**AVIS DÉLIBÉRÉ DE  
L'AUTORITÉ ENVIRONNEMENTALE DES PAYS DE LA LOIRE  
LOTISSEMENT « LE DOMAINE DE LA CROIX DES ROULEAUX »  
COMMUNE DE LA ROMAGNE (49)**

**n° PDL-2019-4463**

## Schéma définissant les principes d'aménagement à respecter dans le cadre de l'urbanisation de la zone 1AUb

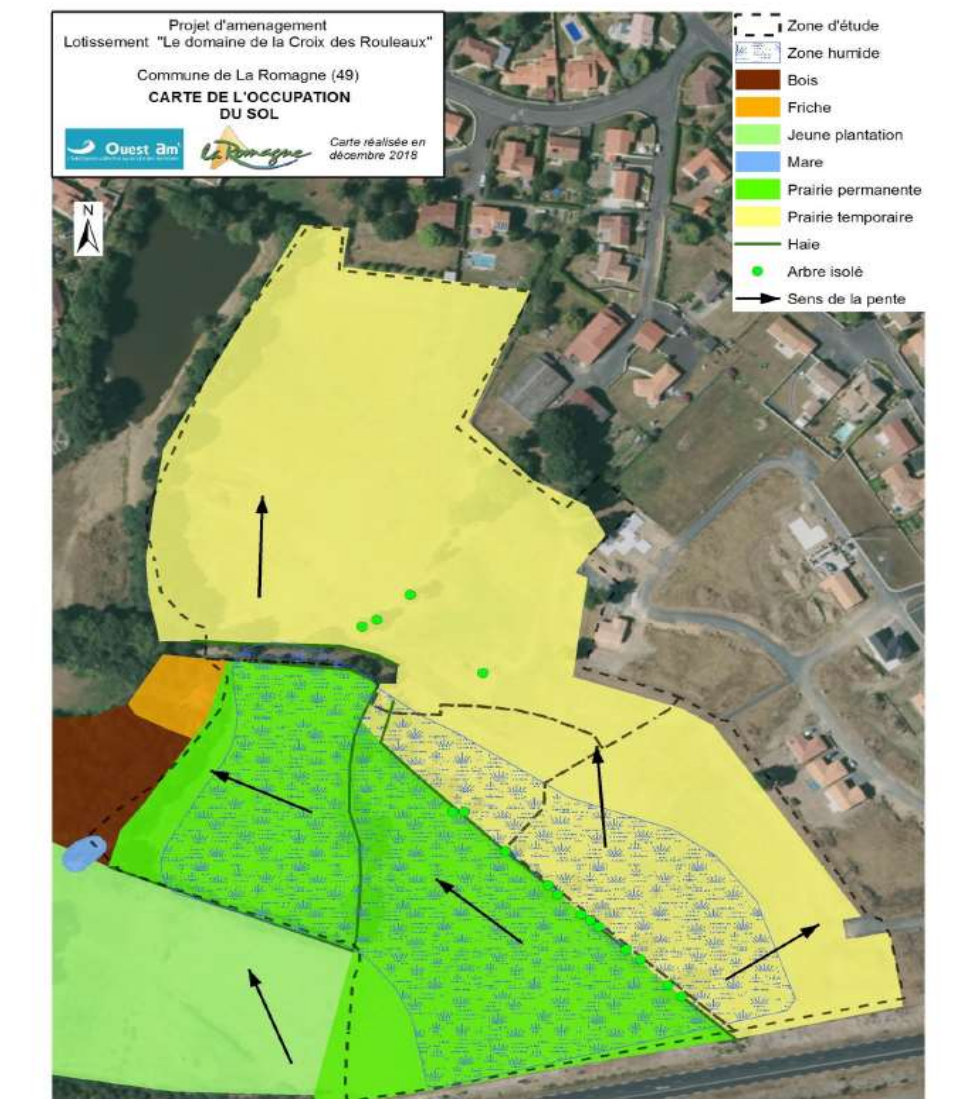
En revanche, l'étude d'impact n'aborde pas la question des modes de déplacements doux alors que le schéma relatif à l'orientation d'aménagement et de programmation (OAP) du secteur dans le PLU de la commune témoigne d'intentions dans ce domaine.

Le respect de ces deux points passe par la déclinaison de l'orientation d'aménagement et de programmation (OAP) du PLU sur le secteur. Alors même que le respect de l'OAP et le manque d'informations à ce sujet avaient motivé un considérant de la décision de l'autorité environnementale de soumettre le projet à étude d'impact. La déclinaison de l'OAP n'est pas précisée dans l'étude d'impact. En particulier, l'OAP préconise une bande végétale, en limite sud, entre la RD 753 et la zone d'habitation. Or, cet élément n'a pas été pris en compte dans les plans d'aménagement. La réalisation d'une bande végétale arborée conséquente contribuerait à la reconnexion de la trame verte entre les parties est et ouest du projet.

***La MRAe recommande d'étudier et formaliser un véritable plan d'aménagement de la nouvelle zone d'habitat proposée (espaces publics, végétalisation, gestion des haies, organisation parcellaire et bâtie, mises en relation avec le tissu urbain y compris via des liaisons douces à créer ...) en déclinaison de l'orientation d'aménagement et de programmation définie par le PLU pour ce secteur.***
